Mission régionale d'autorité environnementale

**Avis délibéré sur le
projet d'aménagement au sein de la zone d'activités
artisanales et tertiaires du Bois du Breuil
dans le cadre du permis d'aménager porté par SNC Saint-Pavace,
commune de Saint-Pavace (72)**

n° PDL 013871 / AP

Plan du projet final selon l'étude d'impact page 50.

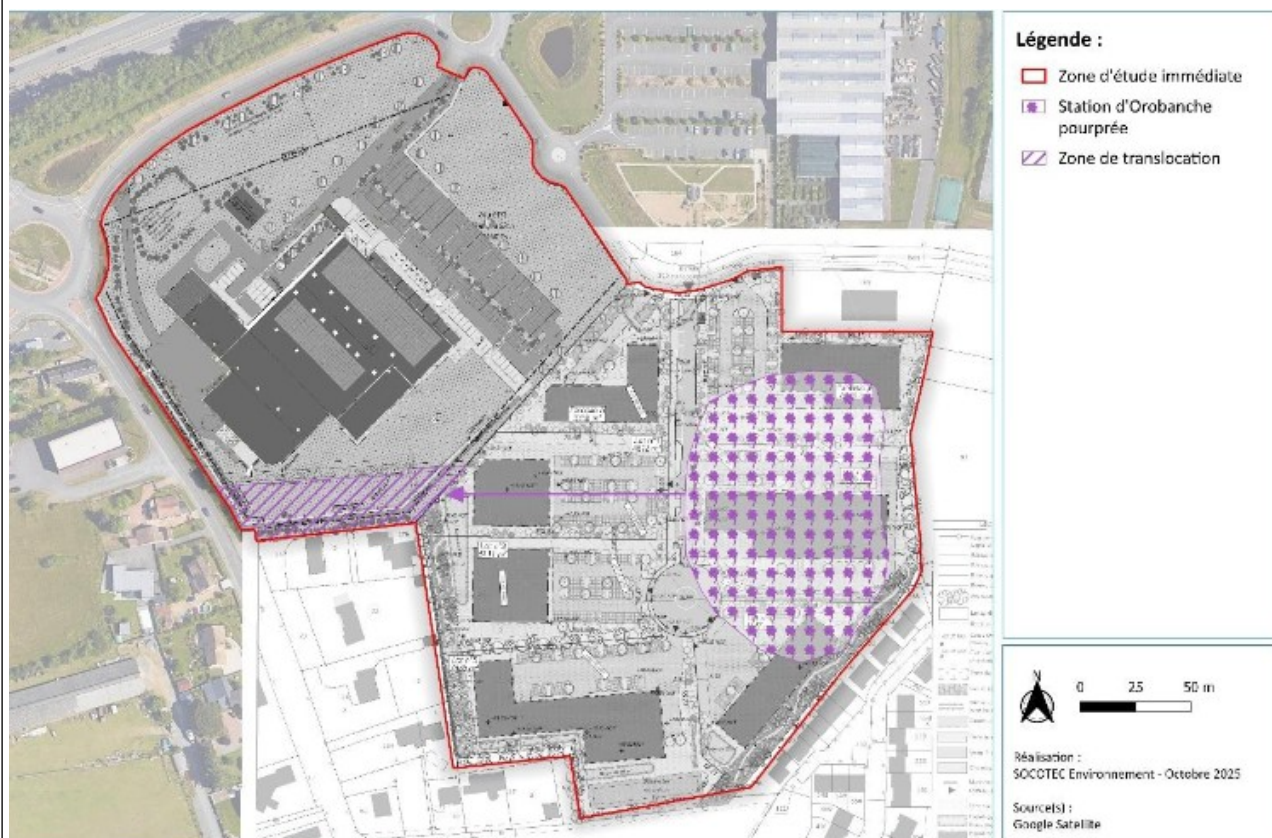
La MRAe note que le plan de l'aménagement tertiaire au sud est différent dans les pièces du permis d'aménager transmis à l'appui du dossier.

- l'étude d'impact apparaît plus aboutie sur le projet de centre commercial tandis que le permis d'aménager porte sur le parc tertiaire ;
- les plans transmis en annexe et constituant le PA portent sur un périmètre différent de celui ayant fait l'objet des analyses dans l'étude d'impact, complexifiant la compréhension des contours réels du projet.

- ***de mettre en cohérence les diverses pièces composant le dossier (surfaces, disposition des bâtiments, disposition des équipements publics, etc.), de manière à clarifier les contours exacts de celui-ci et de faciliter la lecture ;***

Source - Étude faune/flore/habitats naturels page 106.

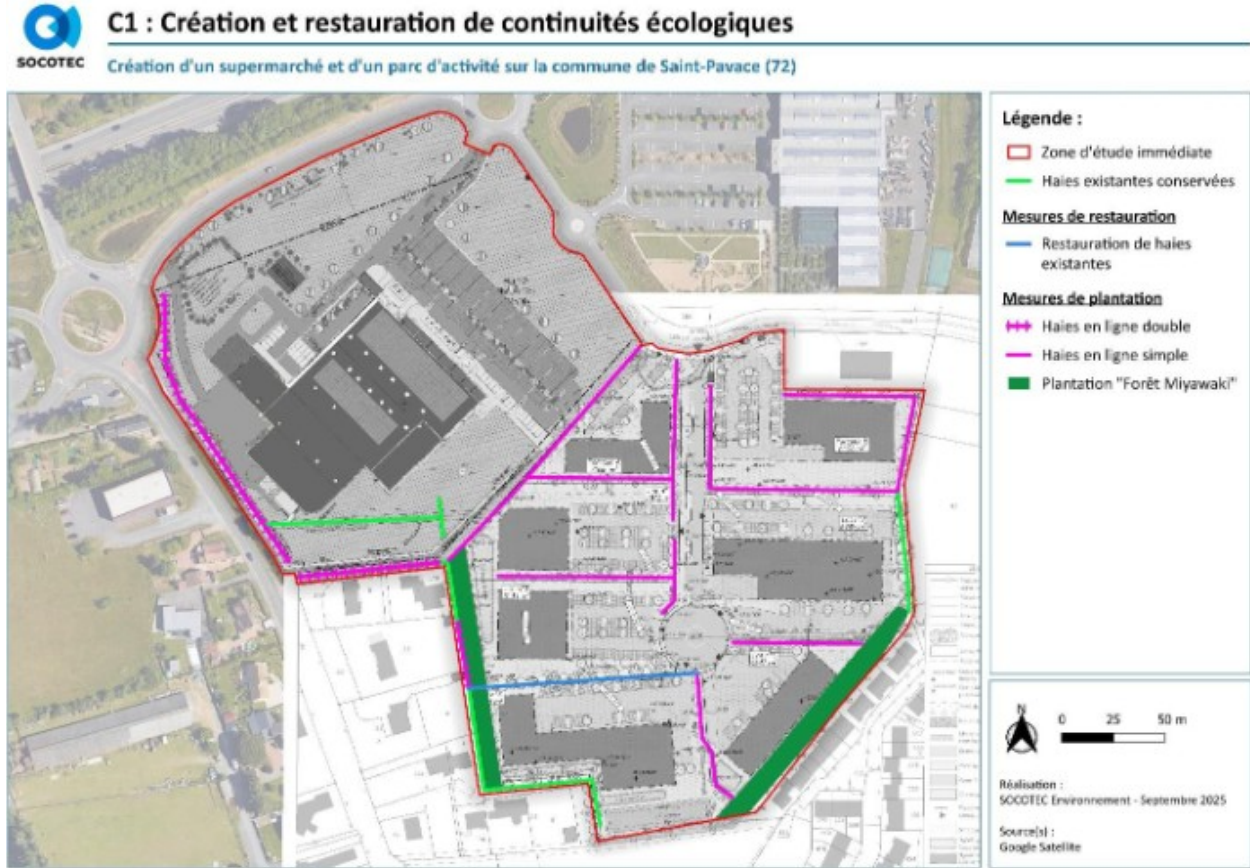
Le dossier identifie le besoin de mesures compensatoires liées à la destruction de 123m de haies arbustives basses dans la partie nord du site. Il prévoit la plantation de 247m de haies champêtres en ligne double et 700m de haies en ligne simple ainsi que des forêts « Miyawaki ³ » sur merlons en partie ouest et sud-est. De plus, le dossier envisage une

restauration de 116m de haies perpendiculaires sur la zone sud. Cette mesure reste cependant à un stade prospectif et demande à être consolidée.

Des mesures de suivi sont prévues, comportant au moins trois indicateurs de réussite : la présence d'espèces d'avifaune et de reptiles notamment, le taux de reprise des plants qui doit être supérieur à 90 % après 5 ans, le maintien du Hibou moyen-duc en tant que nicheur. Le maintien des fonctionnalités des secteurs ayant fait l'objet de mesures d'évitement n'est cependant pas explicitement visé dans lesdites mesures de suivi.

- ***de justifier d'une prise en compte complète, dans le dispositif de suivi, de la mesure de la pertinence des mesures d'évitement et du maintien des fonctionnalités des secteurs à enjeux évités ;***
